改善箇所説明図

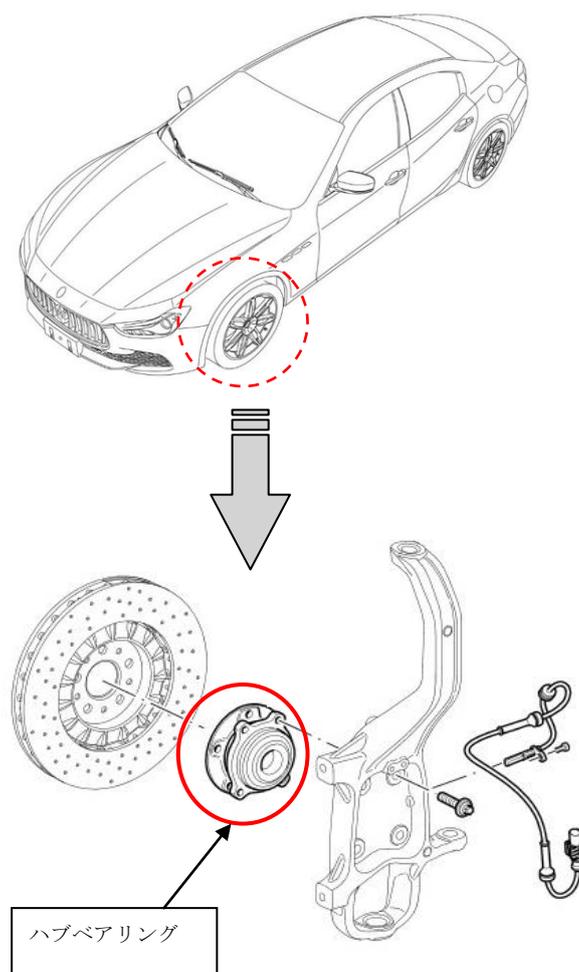
前輪のハブベアリングにおいて、ベアリングボールレースの高周波焼き入れが不適切なため、強度が不足しているものがある。そのため、そのままの状態で使用を続けると、ベアリングボールレースに亀裂が生じ、最悪の場合、ベアリングボールレースが破損して走行不能となるおそれがある。

全車両、前輪のハブベアリングを良品に交換する。
